平潭综合实验区自然资源与生态环境局关于 平潭海洋国际会展中心(展示展览中心、门卫 1-门卫6及地下室)竣工规划条件核实公示

实地建设与规划审批不一致的说明

绿地对比图

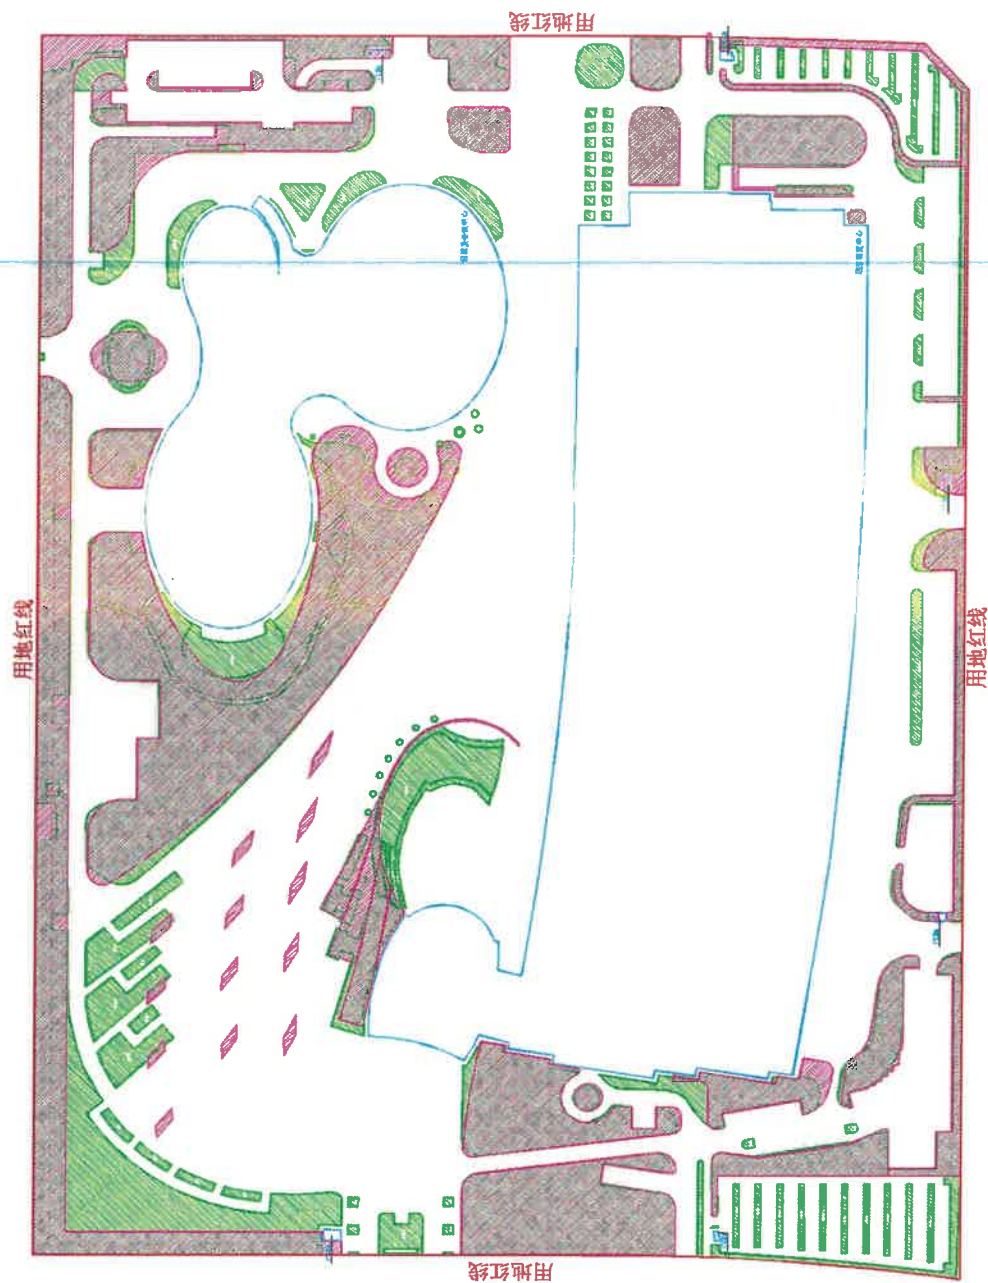
5、绿化对比（红色为审批绿化，绿色为实测绿化），原审批部分绿化面积计算错误（少计算）（审批绿化面积：13345.13 m²，实测绿化面积：31353.03 m²）

说明:因实际使用需求,后期绿化面积进行深化调整,导致绿化轮廓变化,总绿化面积满足规划要求。

地面机动车位与非机动车位情况分析

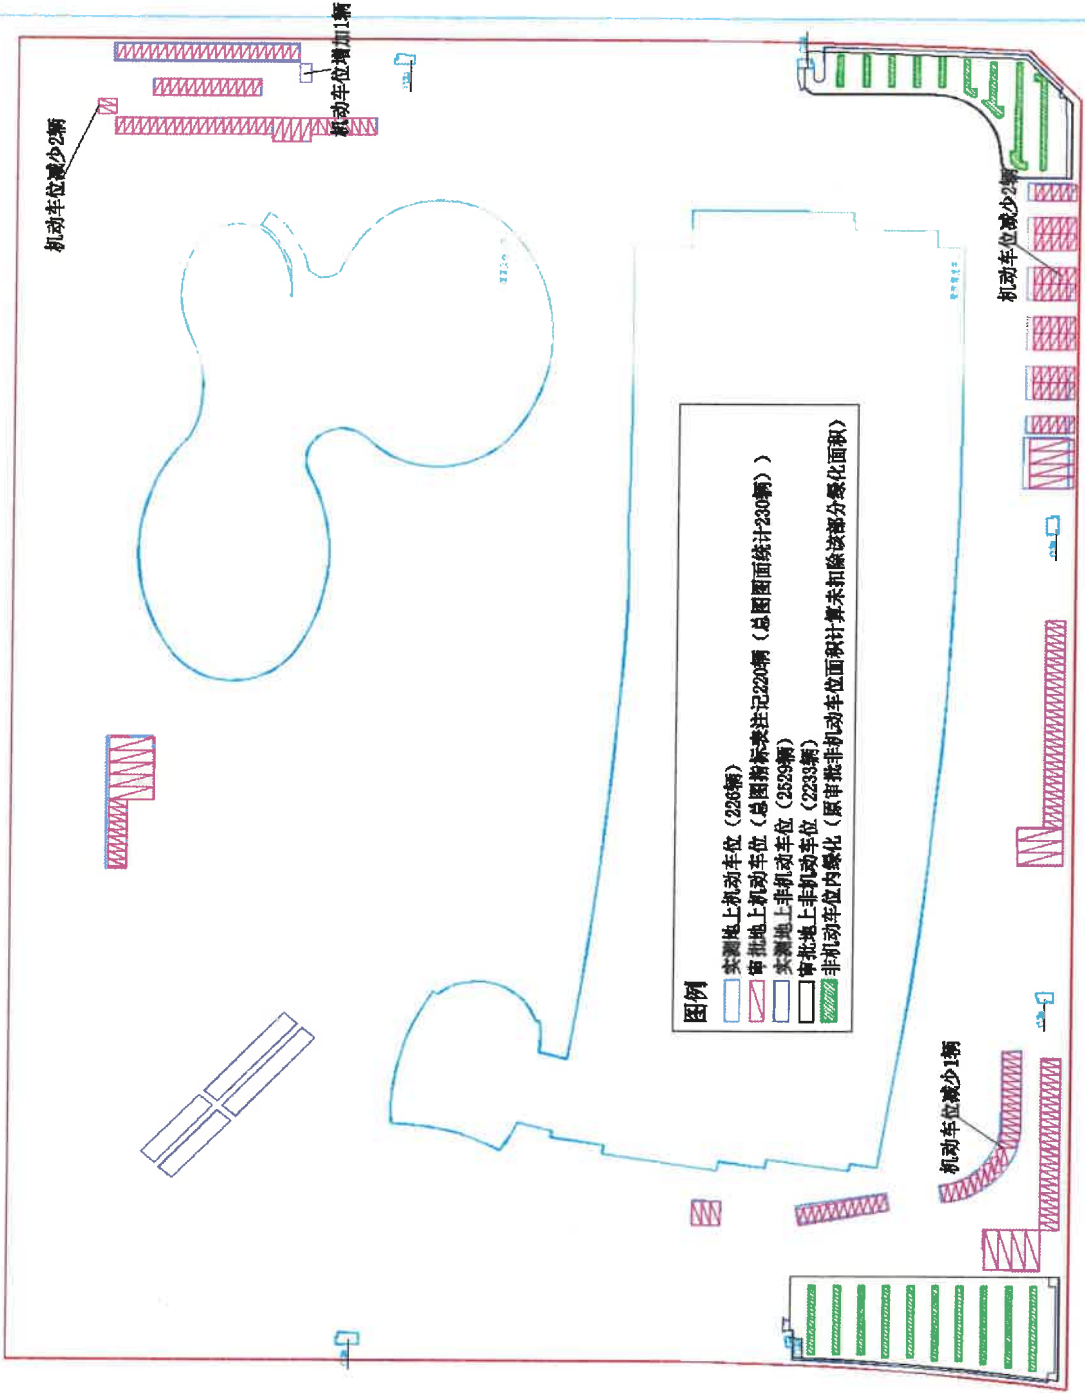
7、审批地面机动车位总图指标表注记 220 辆（总图图面统计 230 辆），实地地面机动车位 226 辆。

说明:由于本项目为自持自营物业,停车位不对外出租出售,目前停车位满足运营需求。

地下机动车位情况分析图

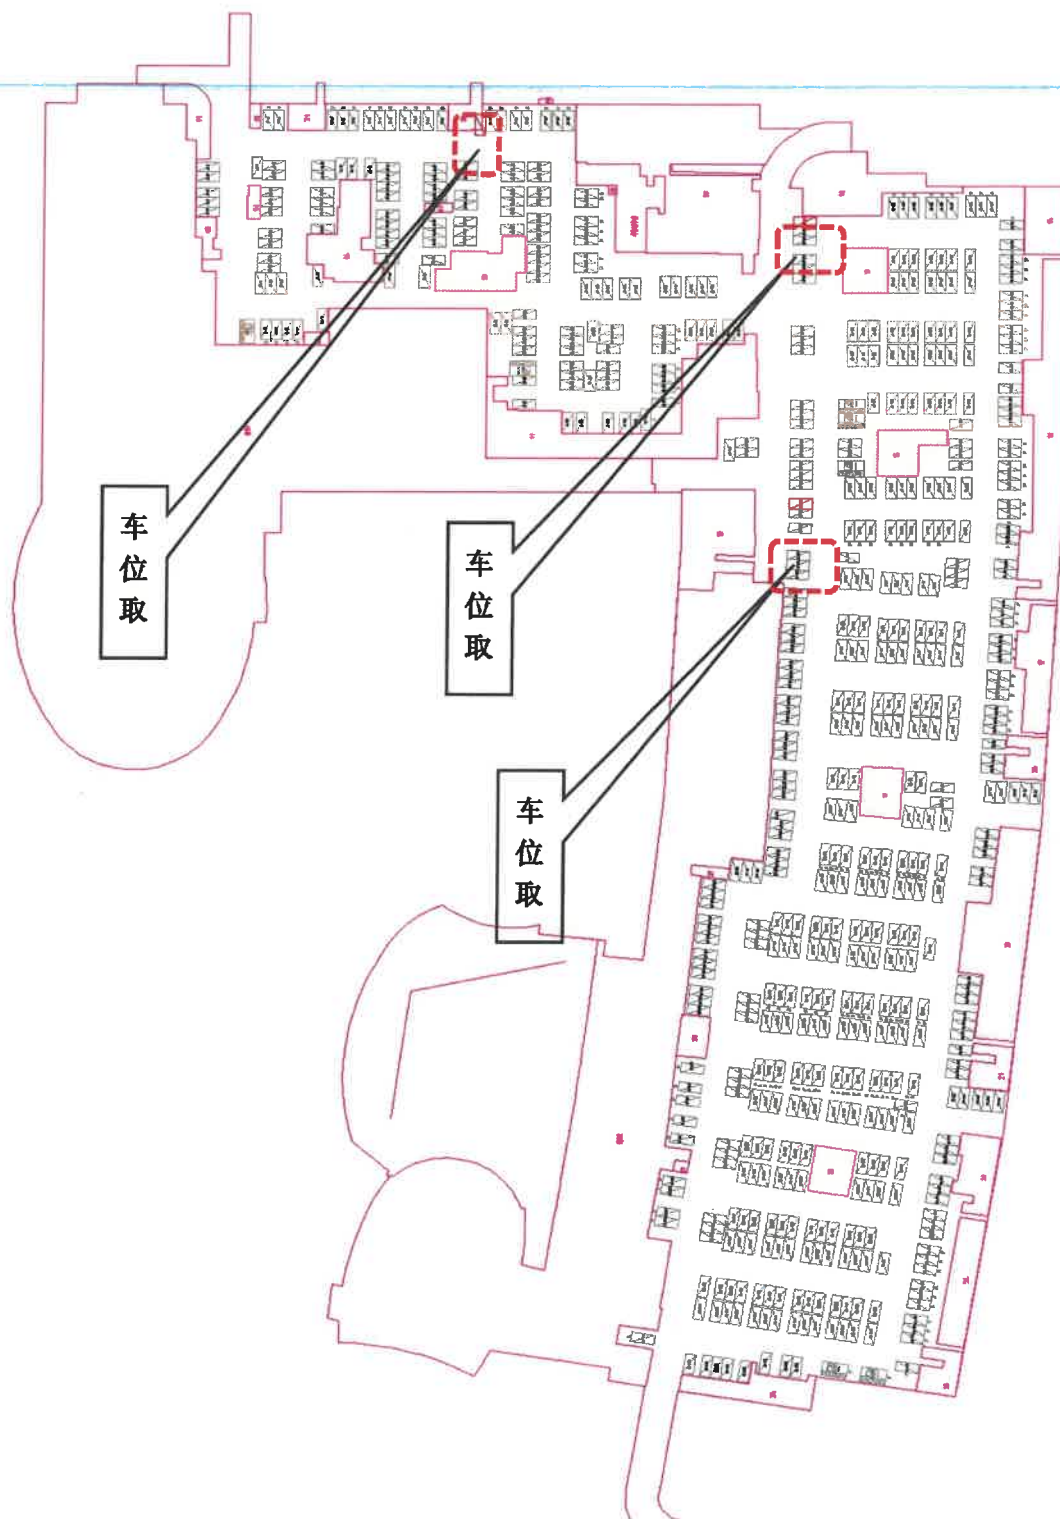
8、审批地下机动车位 657 辆，实地地下机动车位 654 辆，地下充电车位充电桩未安装。

说明:本项目为自持自营物业，充电桩未建设不影响现阶段的运营，建设单位承诺后期增设充电桩设备。

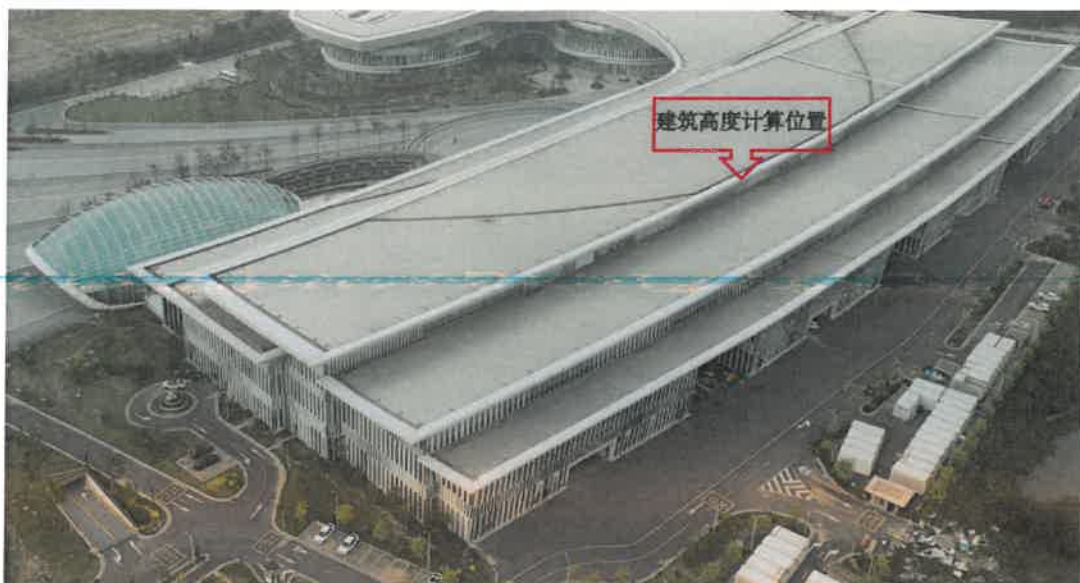
9、原审批总图建筑退距退让至屋檐线，实地屋檐线轮廓做大，导致建筑竣工详图中部分屋檐线退让用地红线标红。

说明:因展厅建筑造型多变,屋面轮廓高低起伏,实际施工过程中,檐口安装难度极大,存在一些允许范围内的施工误差,经设计复核,误差均满足规划要求。
